Keuringsverslag van een elektrische laagspanning- en zeer lage spanningsinstallatie

NIET CONFORM

Straatnaam	Zijpstraat
Huisnummer	15
Busnummer	
Postcode	9308
Gemeente	Hofstade (9308)
Land	België

Controlebezoek van een niet huishoudelijke installatie volgens (KB 08/09/2019) - AREI Boek 1- 6.5. en 8.1.1. en 8.3.2. en 4.2.4.4.

Afbeelding schakel- en verdeelbord:

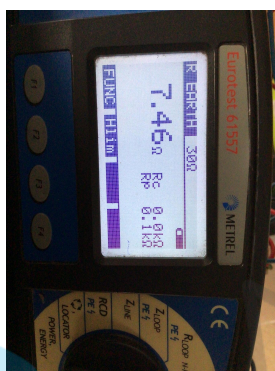
11.01 Eéndraadschema van de installatie is te voorzien en/of te vervolledigen. (Boek 1 Afdeling 2.12 - Oa draaddoorsnedes 2.13 en 3.1.2 en 9.1.2)

11.06 De externe invloed factoren werden ons niet schriftelijk meegedeeld en konden ter plaatse niet worden vastgesteld in het bijzijn van de beheerder of zijn afgevaardigde.(Boek 1 Afdeling 5.1.4. & 9.1.6.)
